再検討
図面

株式会社デイジ

AGV台車試作検討図

AGV旋回図

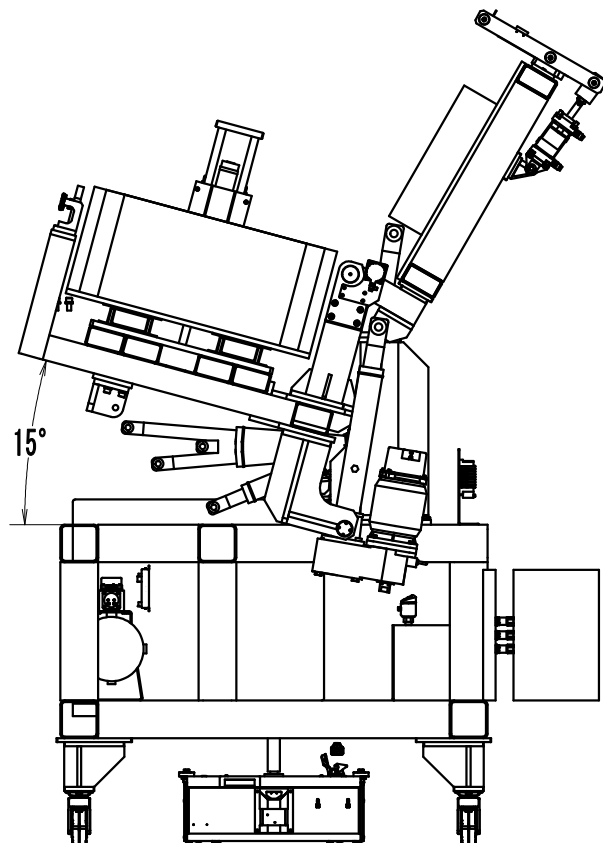
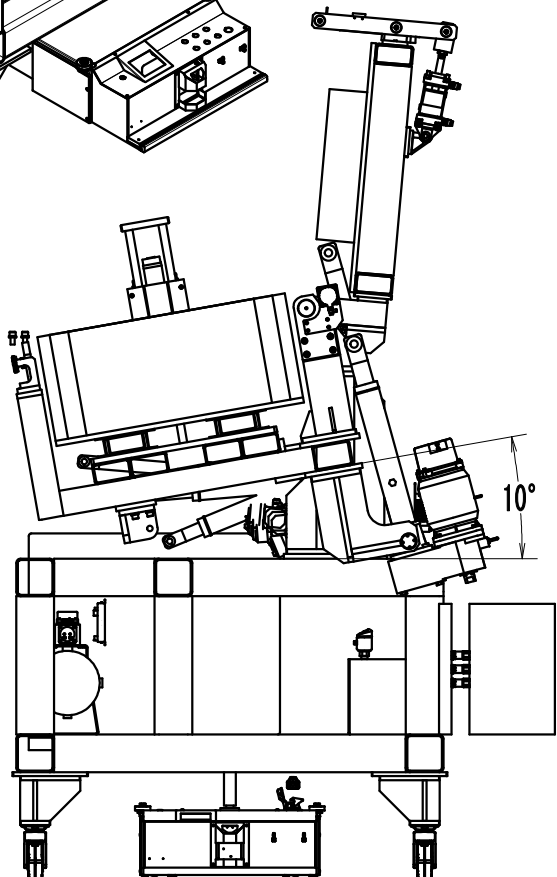
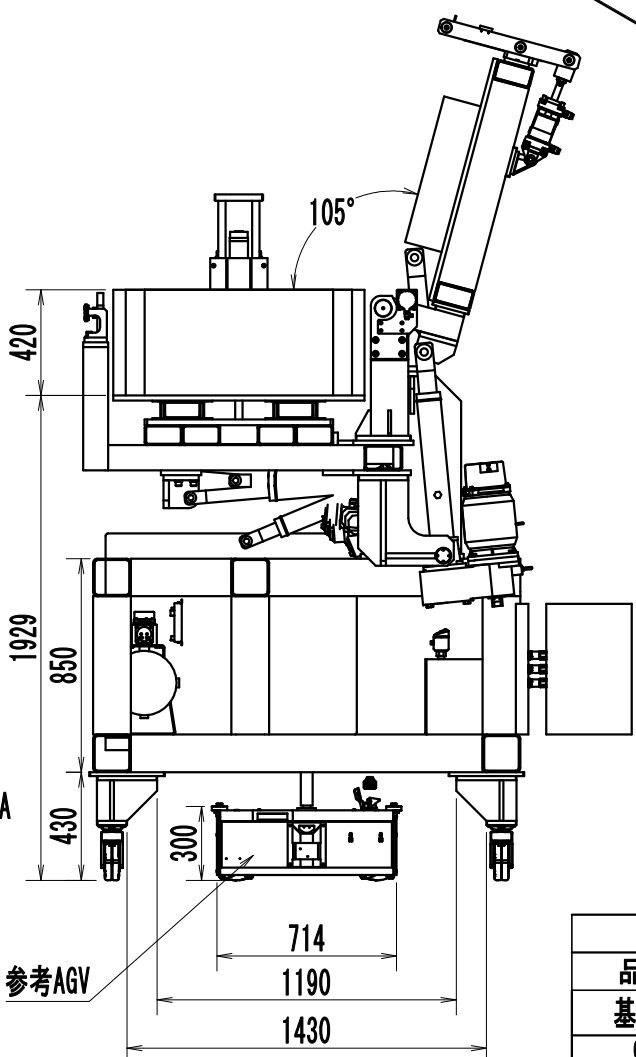
AGVが傾かないようにガイドが必要

- ①温水タンクは架台内部に入れるとメンテナンス時、不便と考え、外側へ出してあります。
- ②温水タンクの流量制御ですが、台車内の電圧はDC24Vにする必要があります。
- ③AGVの旋回図のようにAGVが傾かなくするために、ガイドが必要ですが、AGV側にガイドローラーなどはついていませんか？
